AVISO DE SEGURIDAD EN EL CAMPO

Camilla de ducha Arjo Carevo

Fecha:	dd-mmm-2026
Problema del producto:	Camilla de ducha Carevo: el soporte lateral se abre accidentalmente desde el exterior del dispositivo
Producto afectado:	El alcance de los productos potencialmente afectados incluye todos los dispositivos Carevo fabricados entre el 1 de agosto de 2015 y el 20 de febrero de 2024
Solución:	Actualización del manual de instrucciones con advertencias adicionales
Aviso de seguridad/corrección:	FSN_2980188-1
Páginas:	5 y formulario de respuesta del cliente
Número de registro único del fabricante:	SE-MF-000000696

Imagen:2 . Pestillos en la posición de bloqueo correcta e incorrecta y su ubicación en el dispositivo (foto real del dispositivo frente a ilustración de las instrucciones de uso)

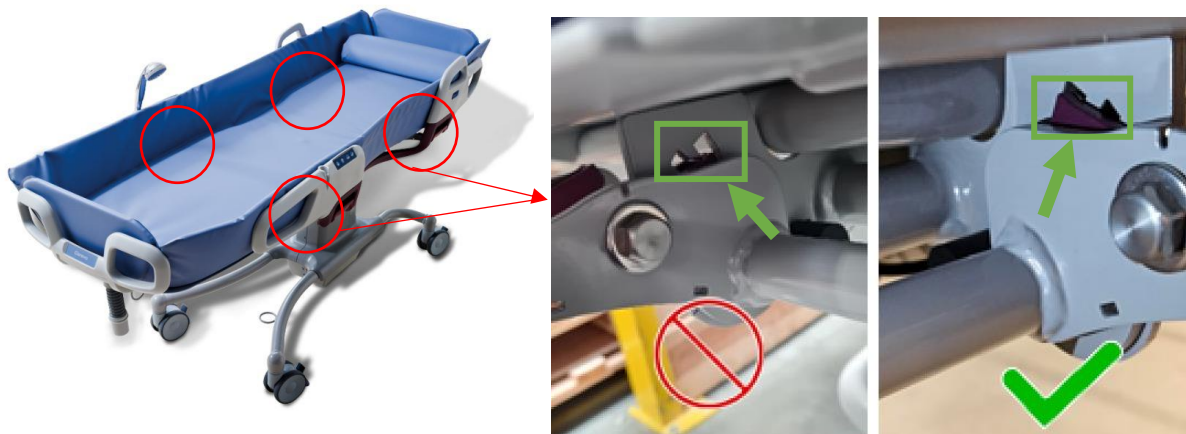
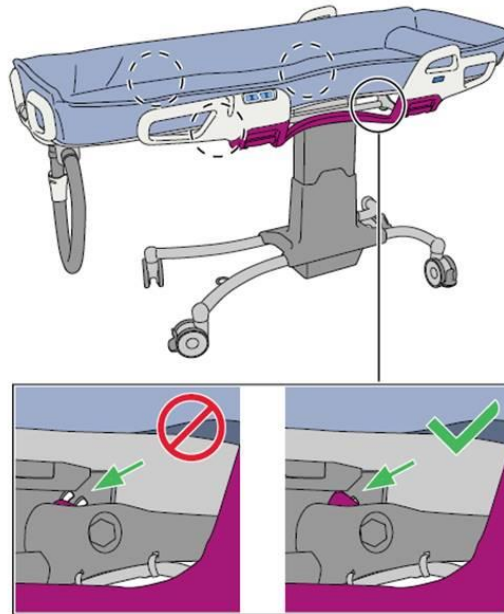
2. **Asegúrese de que ambos pestillos de cada soporte lateral estén en la posición de bloqueo.** El incumplimiento de esta indicación puede provocar que el soporte lateral se abra involuntariamente mientras se maneja a un paciente o residente, lo que supone un riesgo de caída. Consulte la imagen 2.

Fig.3 . Advertencia sobre el golpe con la rodilla contra el asa.

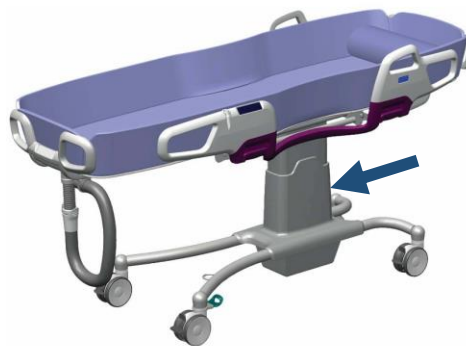
3. **Evita golpear o empujar el asa de apoyo lateral con el muslo o la rodilla al manipular al paciente.** El incumplimiento de esta indicación puede provocar que el apoyo lateral se abra involuntariamente mientras se manipula al paciente, lo que supone un riesgo de caída. Consulta la imagen 3.
